**Modulo per la presentazione delle osservazioni per i piani/programmi/progetti sottoposti a procedimenti di valutazione ambientale di competenza statale**

ID: Codice procedura (ID\_VIP/ID\_MATTM):10844

Impianto per la produzione di energia elettrica da fonte eolica, costituito da 6 aerogeneratori della potenza complessiva di 37,2 MW, un sistema di accumulo da 25 MW e relative opere connesse in località "Rempillo" nel comune di Pitigliano (GR).

# ALLEGATO alle OSSERVAZIONI all' IMPIANTO EOLICO denominato REMPILLO nel COMUNE di PITIGLIANO ( GR). Com

# Analisi degli Impianti Eolici Esistenti e in Progetto

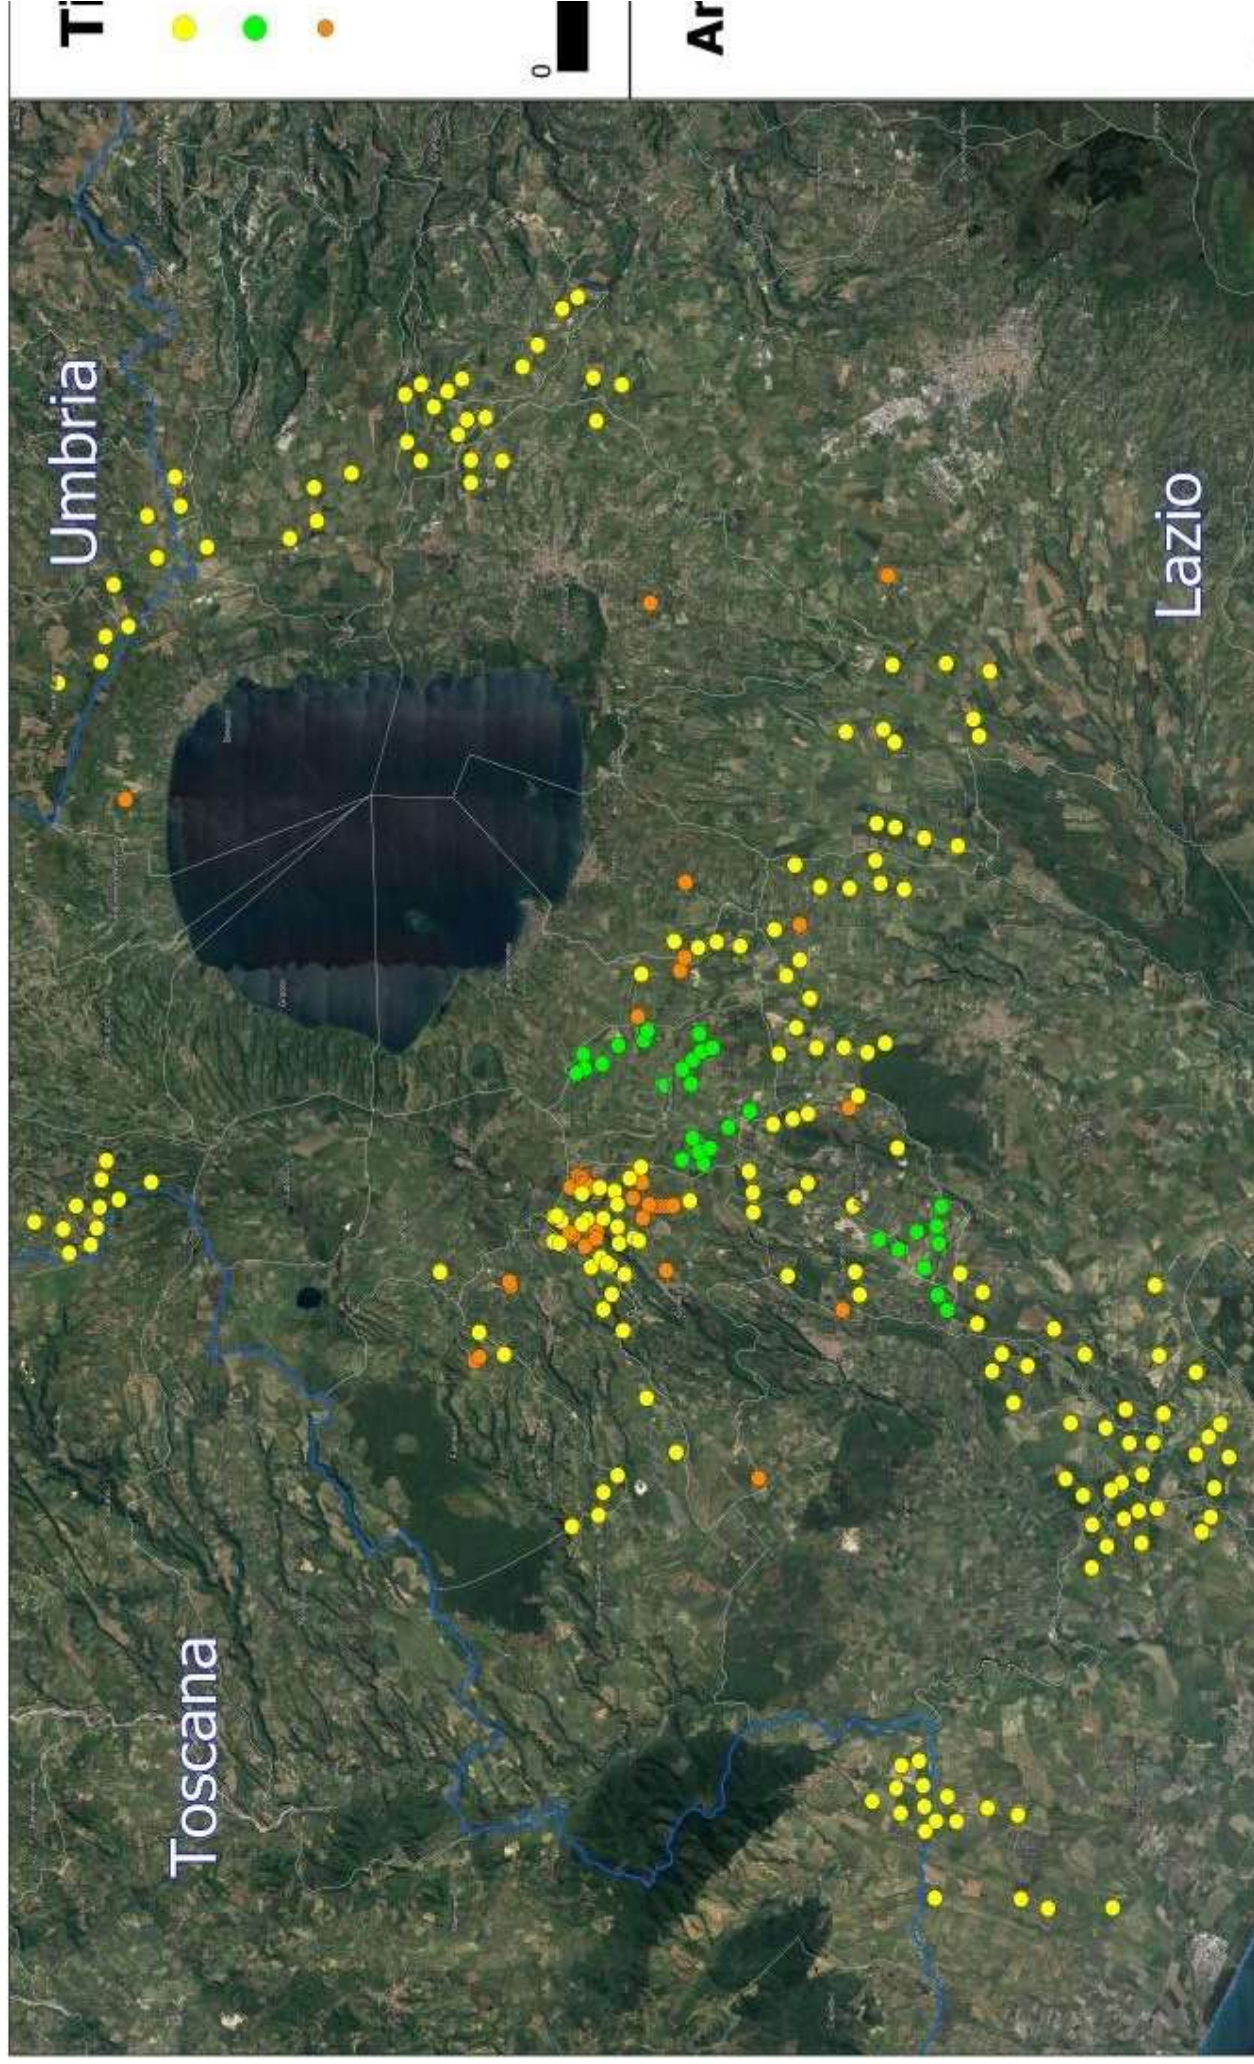
L'impianto eolico "Rempillo" pur essendo "esterno al confine provinciale e regionale ma nelle sue immediate vicinanze ( a soli 100 metri i primi due aerogeneratori) oltre ad impattare sul territorio e sulle economie di tre Comuni del Lazio ( Farnese, Valentano e Latera) si trova nelle fasce di rispetto dei Beni di notevole interesse pubblico come si è evidenziate nelle Osservazioni nn. 1 e 2 e crea anche degli impatti negativi anche sui beni naturalistici come verrà dettagliato nell'Osservazione n. 4. Inoltre andrebbe a sommarsi al già enorme cumulo di impianti eolici e fotovoltaici e geotermici che già creano una elevata criticità ambientale nella provincia di Viterbo e interferiscono anche con il territorio toscano come si può vedere dalle immagini nn. 4 e 5 dell'Allegato n. 1.
